CONSTRUCTION DU NOUVEAU CAMPUS DE L'ECOLE CENTRALE PARIS
OPERATION 1

COMPLEMENTS A L'ETUDE D'IMPACT
suite à l'avis de l'Autorité Environnementale du 11 mars 2014

DOCUMENT ETABLI PAR	N° OPERATION	DATE	INDICE	PHASE	EHELLE	N° DE PIECE
SAGE ENVIRONNEMENT 4 RUE DE LA CAILLARDIERE - Z.I. ANGERS BEAUCOUZE 49070 BEAUCOUZE	13-243	Mars 2014	1	2

Figure 1 : Concentration moyenne annuelle en dioxyde d'azote [TECHNISIM, 2012]

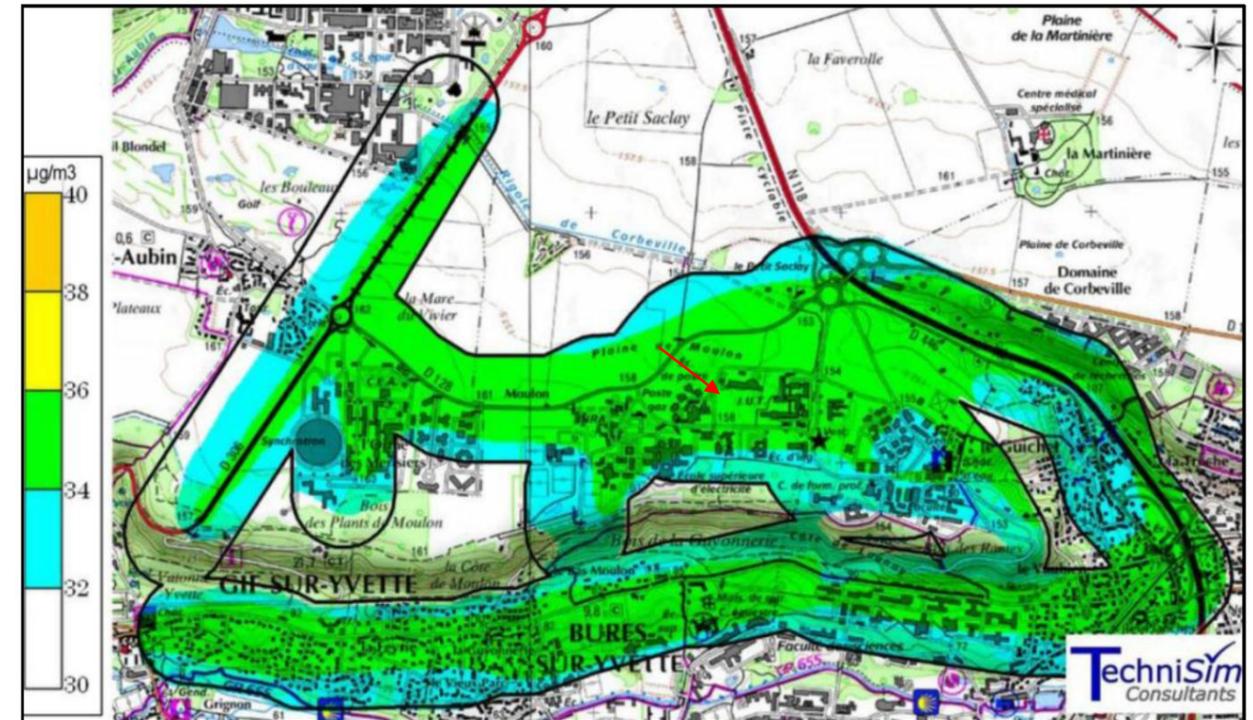
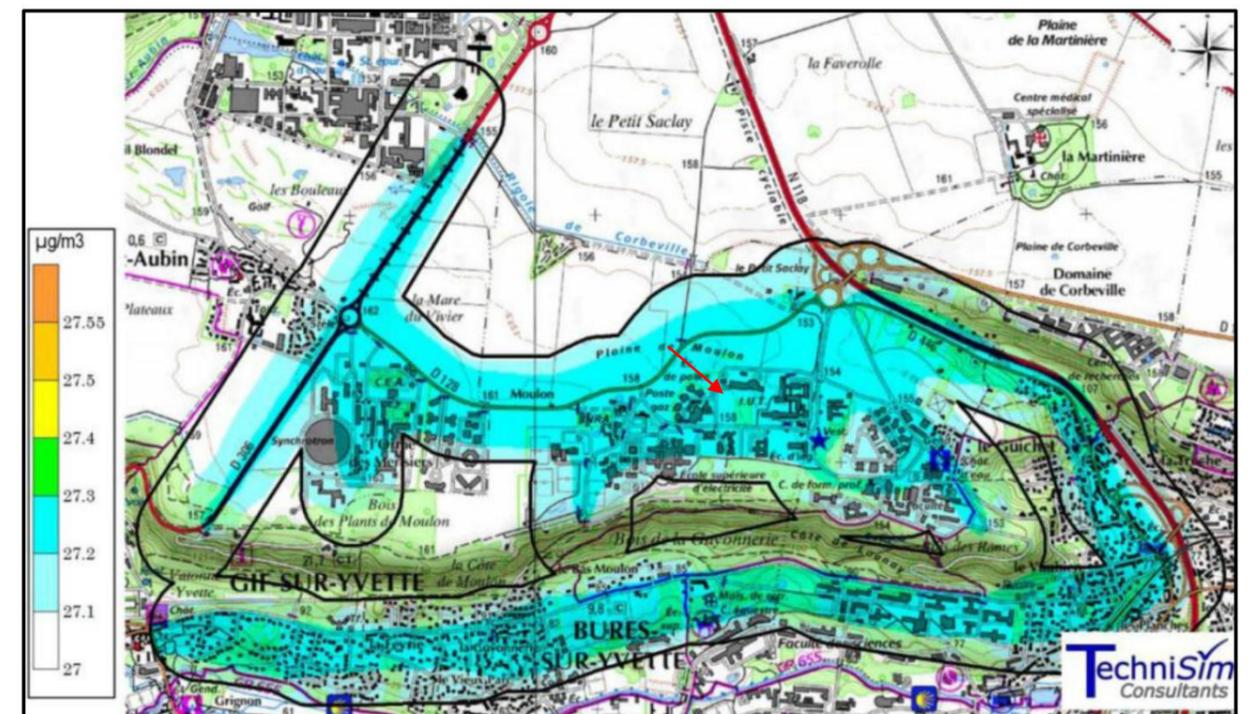
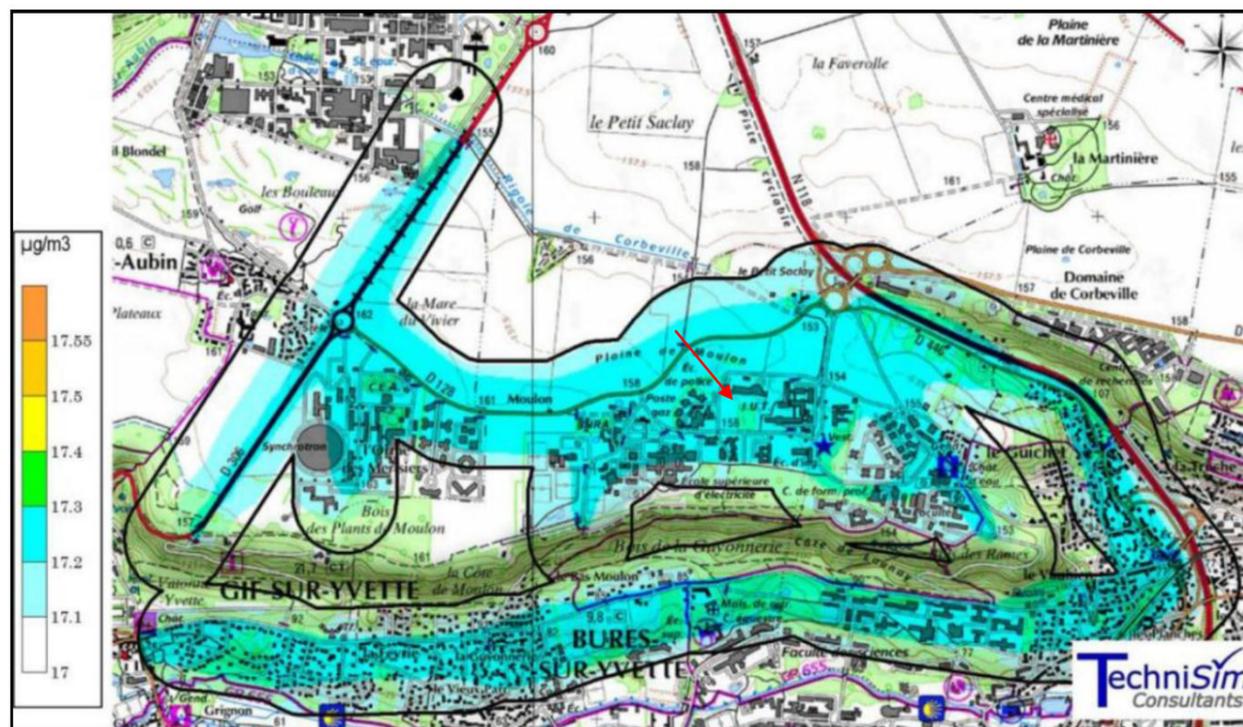
«
Concernant la qualité de l'air, le dossier a recoupé les données des stations Airparif avec une recherche des sources de polluants à l'échelle de la commune (page 107), ce qui est apprécié. Il en résulte une qualité de l'air globalement bonne, localement dégradée par les axes routiers. Enfin, l'avis de l'Autorité Environnementale du 7 septembre 2013 » (établie dans le cadre de l'instruction de l'étude d'impact du projet de ZAC du quartier du Moulon, dans laquelle s'insère la présente opération de construction du bâtiment A de l'Ecole Centrale Paris) « indique que des mesures in situ auraient mérité d'être réalisées à l'échelle du quartier du Moulon. Cela reste valable pour l'étude d'impact du projet. Elles auraient notamment pu permettre de mesurer le rôle du site d'implantation, actuellement non urbanisé, comme éventuelle respiration pour le quartier.
.... »

L'étude menée par TechniSim a permis de calculer les émissions des polluants atmosphériques sur la base des données trafics. Elle a également, sur la base de calculs de dispersion, permis d'estimer la qualité de l'air aux alentours des sources. Les résultats de ces calculs et simulations sont exposés ci-après.

Parmi les substances faisant l'objet d'une réglementation, aucune ne fait l'objet à l'heure actuelle sur le terrain d'étude, d'un dépassement des valeurs réglementaires fixant les seuils d'information et de recommandation ou d'alerte. En outre, les moyennes annuelles pour chaque composé répondent aux objectifs annuels de qualité.

Enfin, les niveaux calculés aux abords des différents sites sensibles de la bande d'étude sont également conformes aux objectifs de qualité.

Les différentes modélisations n'ont pas permis de mettre en évidence une fonction de « respiration », pour le quartier, du site d'implantation du bâtiment A, actuellement non urbanisé.

Figure 5 : Les campagnes de sondage pédologique

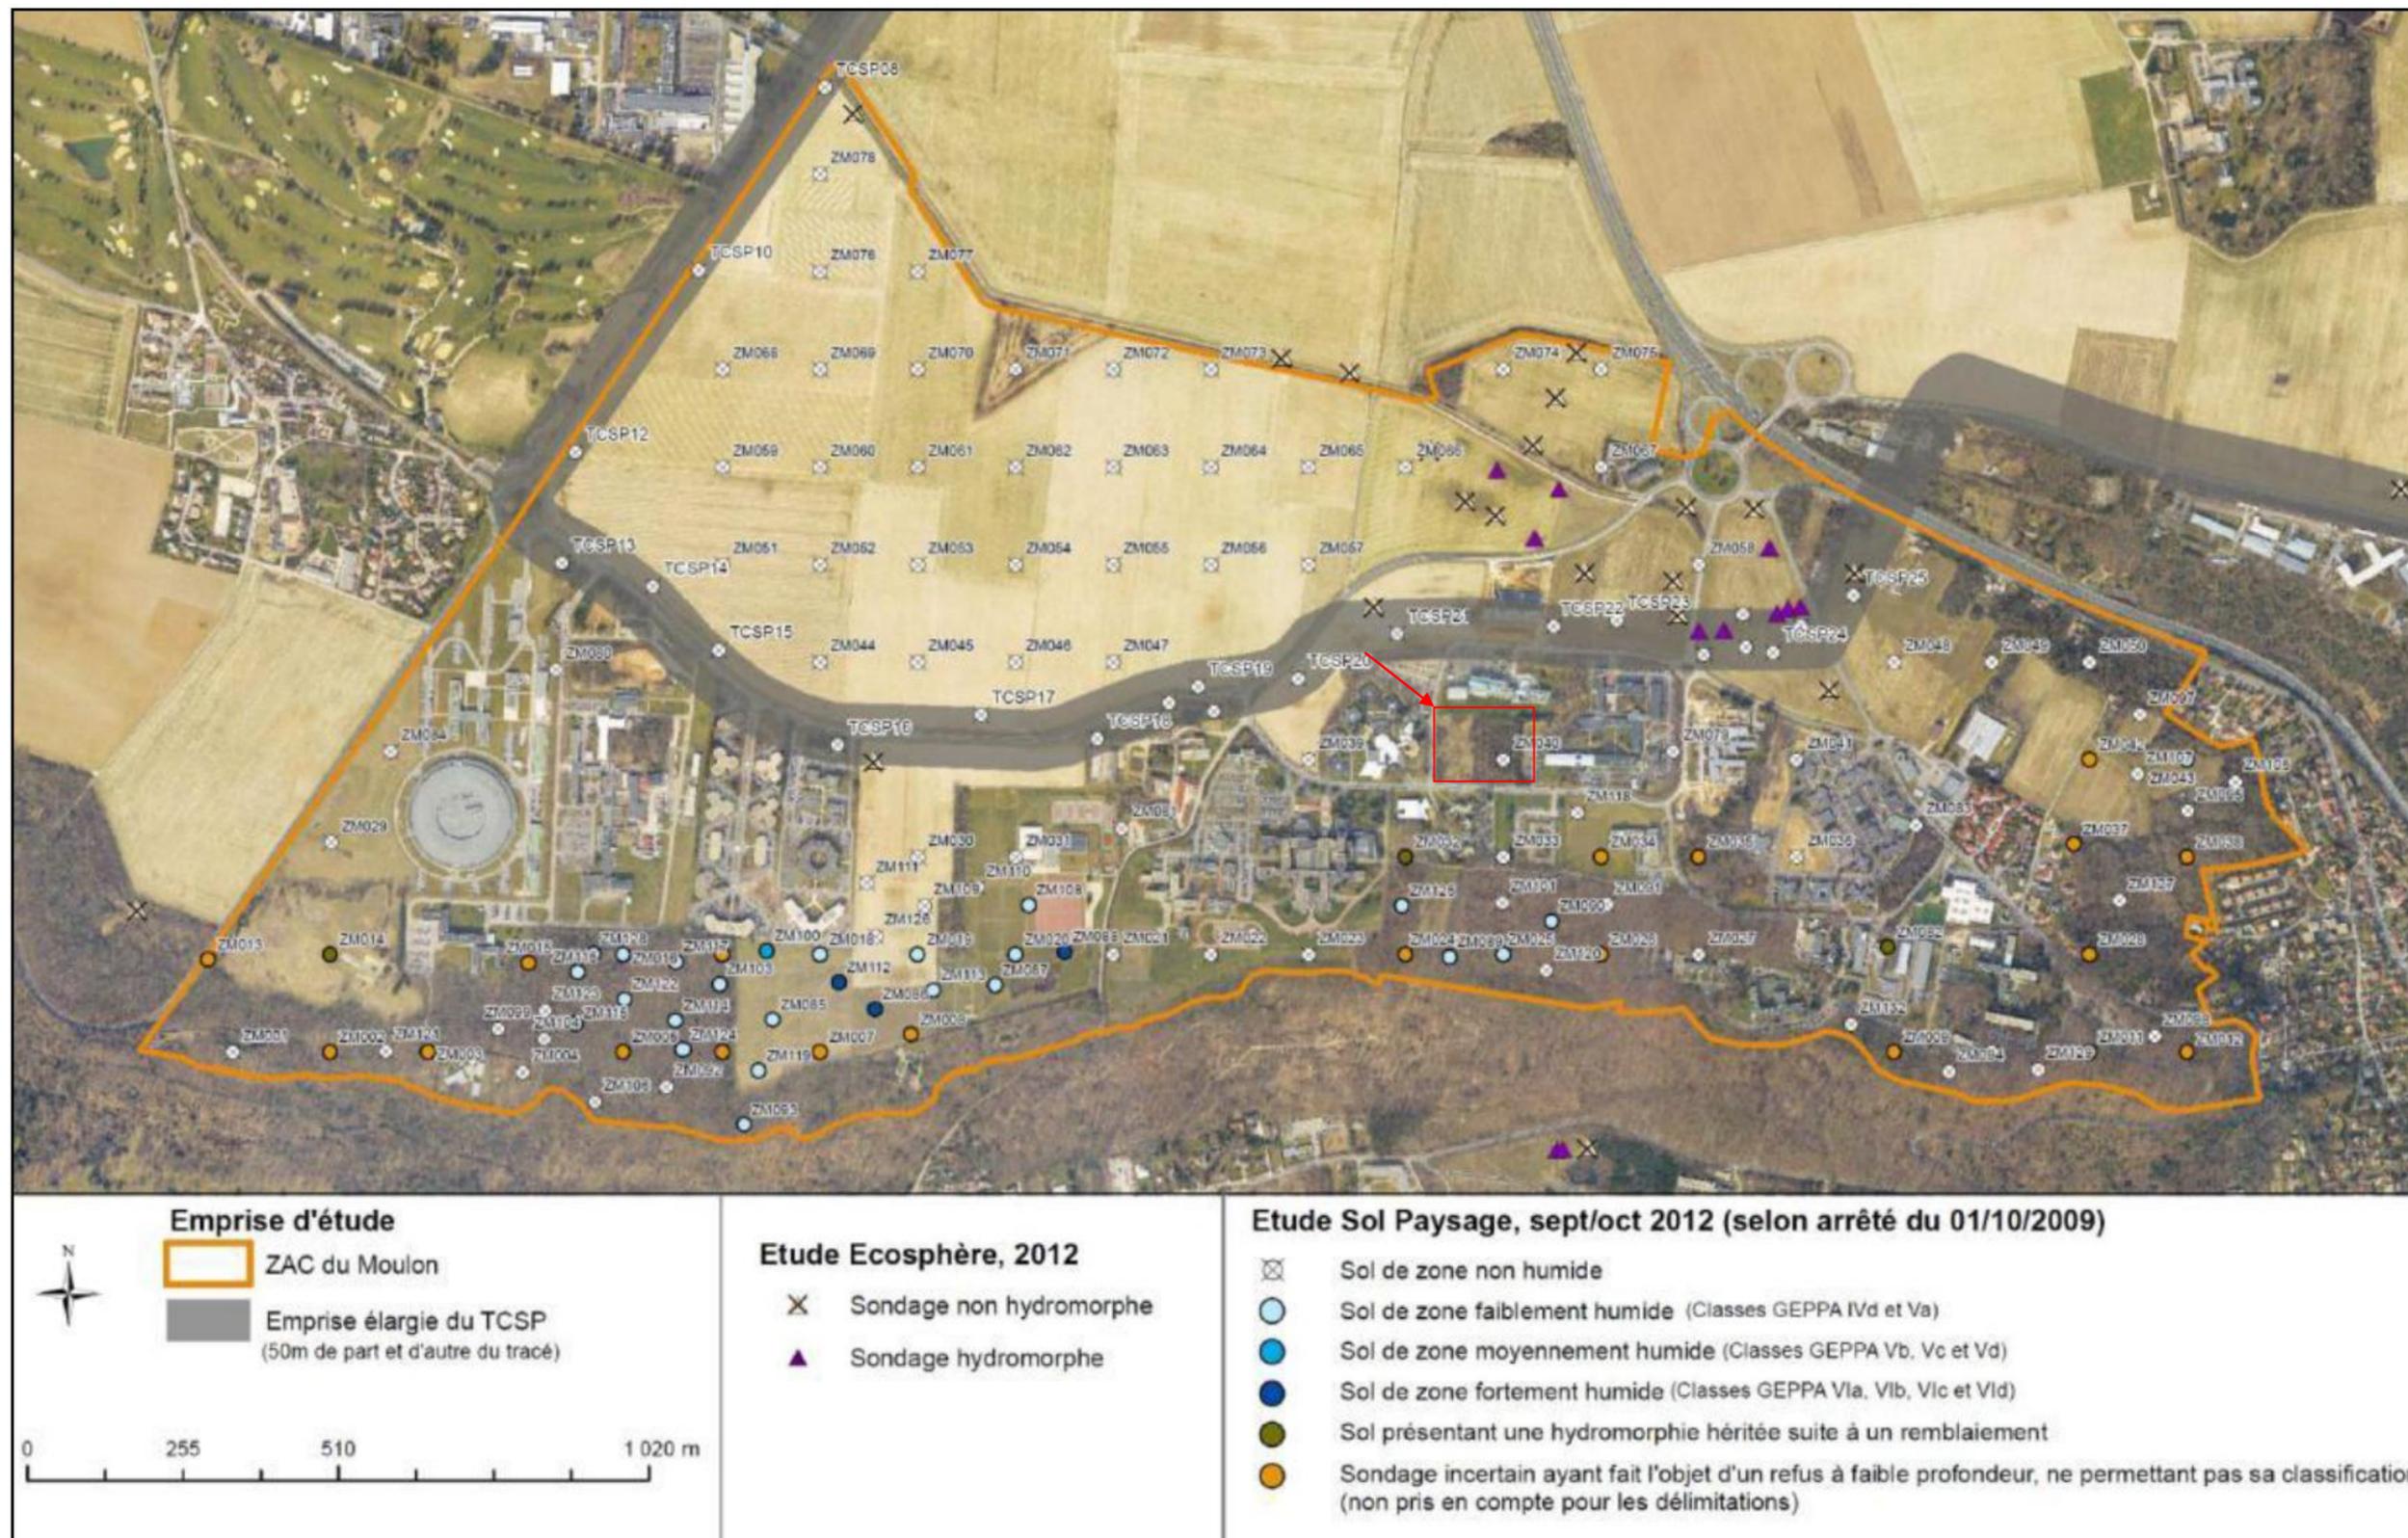
« ...
Enfin, le résultat de la campagne de sondages pédologiques réalisés pour le projet d'aménagement du Moulon est rappelé page 83 et ne révèle pas la présence de zone humide pour le site du bâtiment A. La carte de l'implantation des sondages aurait également mérité d'être présentée.... »

La carte suivante présente la localisation des sondages pédologiques réalisés dans le cadre des différentes campagnes, à l'échelle du périmètre de la ZAC du quartier du Moulon.

Figure 6 : L'Ecole Centrale Paris actuelle sur le site de Châtenay-Malabry

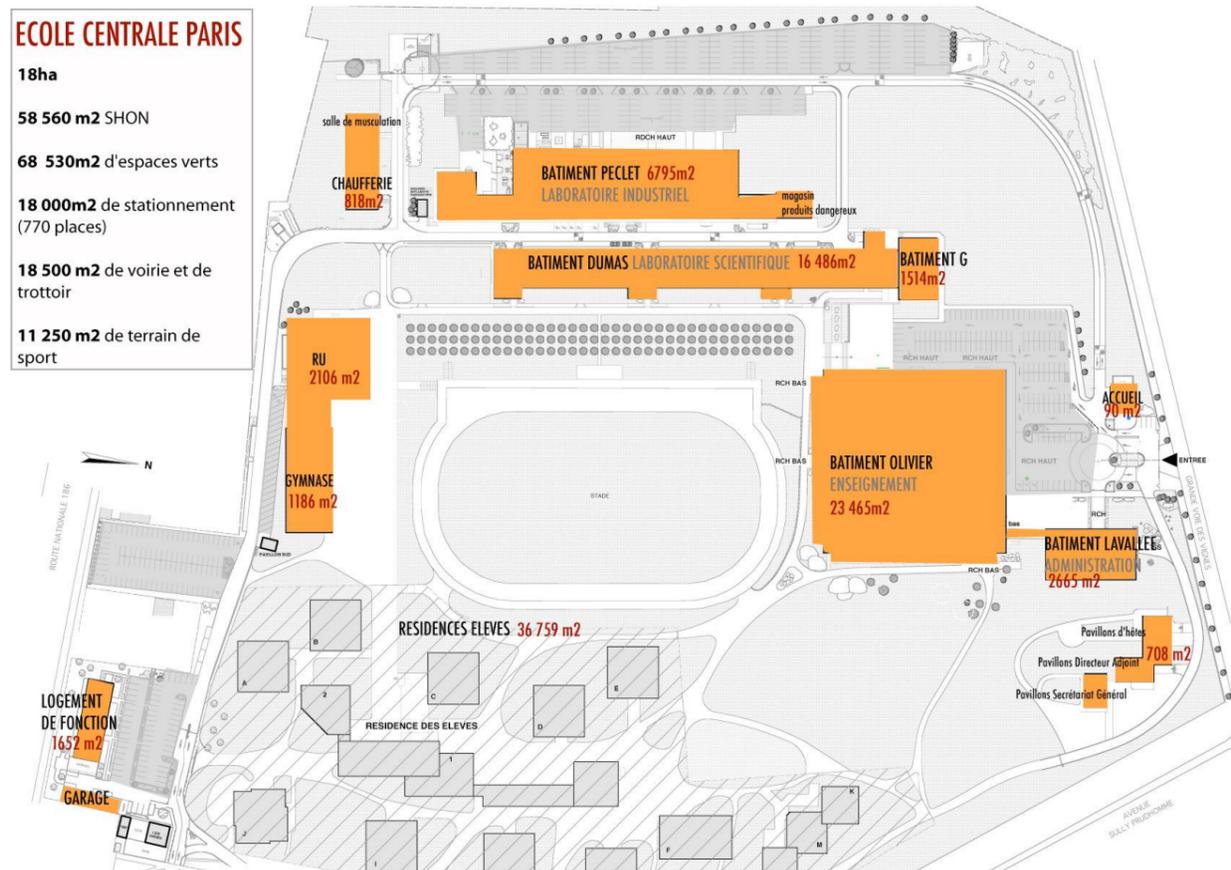
Le dossier aurait mérité de développer, au-delà des considérations générales proposées, les raisons pour lesquelles le campus actuel ne répond plus aux besoins de l'école, en vue de la justification du projet.

Le site actuel de l'Ecole Centrale Paris, à Châtenay-Malabry, construit il y a 45 ans, est désormais totalement enclavé, isolé et de taille insuffisante. Il s'avère obsolète par rapport aux bonnes pratiques pédagogiques et de recherche modernes, et ses coûts de rénovation et d'entretien continuent de croître pour atteindre très prochainement un coût prohibitif.

Figure 8 : Principes de phasage des opérations immobilières et des travaux d'infrastructures

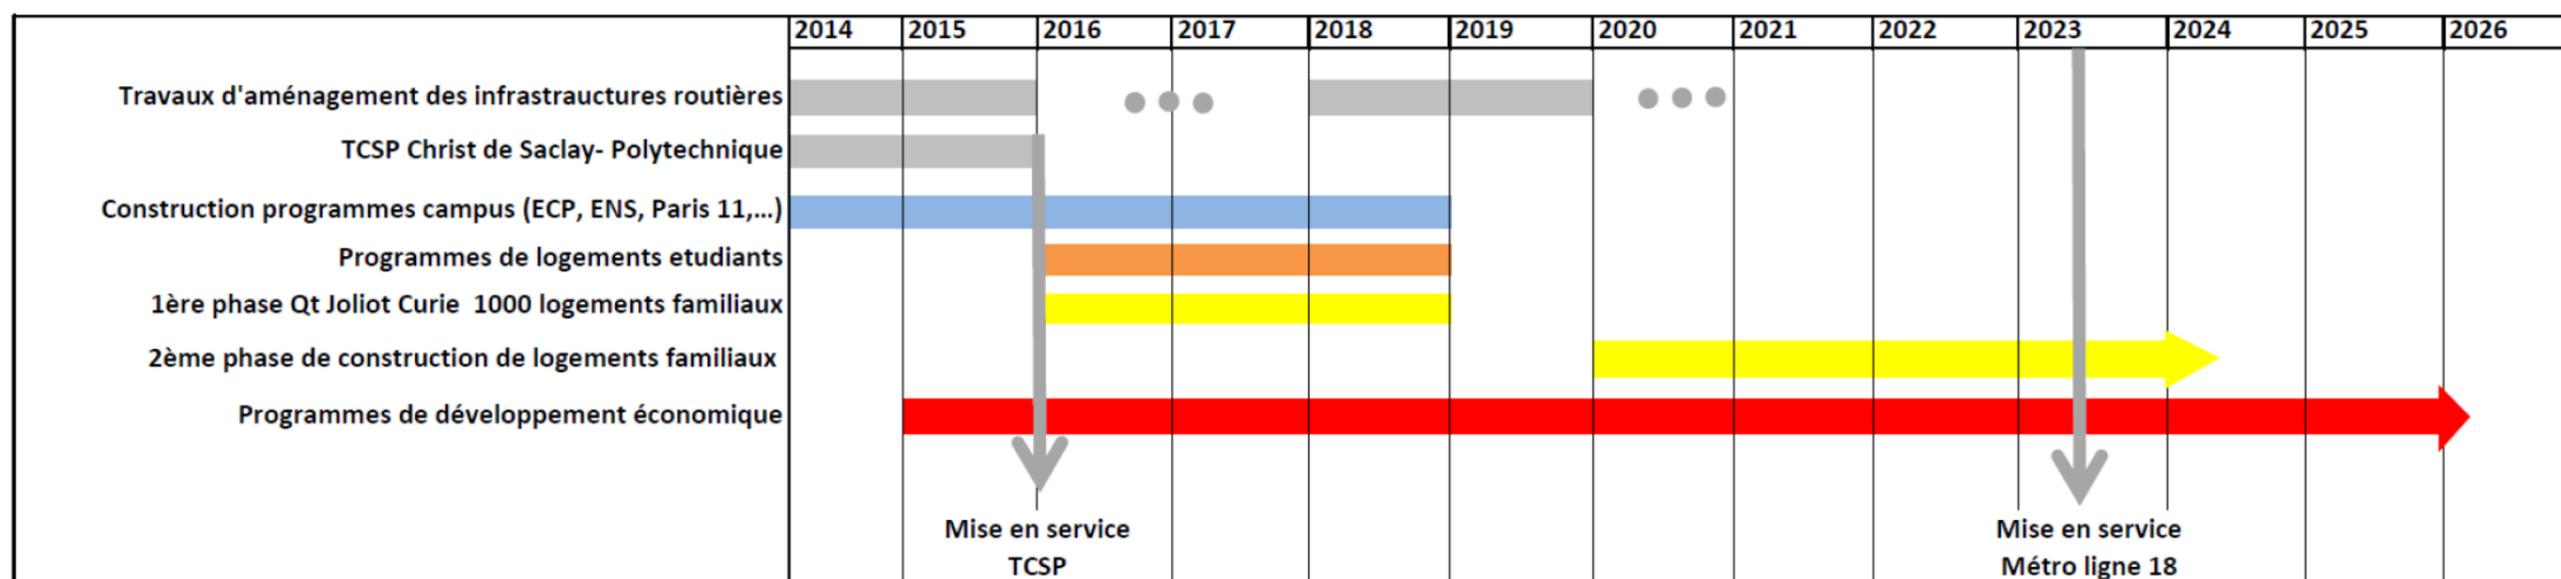
« ...
Une des principales difficultés réside dans l'articulation des différentes temporalités. En effet, afin de ne pas ancrer l'usage de la voiture pour les milliers de déplacements engendrés par le projet, la desserte et le lien avec les transports en commun doivent être établis au plus vite. Le bus en site propre est une première étape tangible. En revanche, l'arrivée du Grand Paris Express n'interviendra à priori que plusieurs années après la mise en service du bâtiment A, ce qui tempère les objectifs affichés. De même, en termes de praticabilité piétonne et cyclable, la construction du bâtiment A et l'aménagement de ses connexions extérieures doivent être menés, autant que faire se peut, en parallèle. L'étude d'impact aurait pu traiter de façon plus précise cette problématique en s'appuyant sur les différentes dates de mise en service.
... »

Le schéma ci-dessous, présenté dans le cadre de la note en réponse aux observations de la Préfecture et de la DRIEE sur l'étude d'impact de la ZAC du projet urbain de Moulon, met en avant les principes de phasage de livraison des programmes immobiliers de la ZAC en articulation avec la mise en service des deux principales infrastructures de transport : le TCSP Ecole Polytechnique/Christ de Saclay et la ligne 18 du métro Grand Paris Express.

Ainsi, l'ouverture du nouveau campus de l'Ecole Centrale Paris doit intervenir entre 4 et 5 ans avant la mise en service de la ligne 18 du Grand Paris Express. Cette phase transitoire a été prise en considération en termes d'offre en stationnement avec la nappe de stationnement souterraine sous le bâtiment B (opération 2) de l'Ecole Centrale Paris.
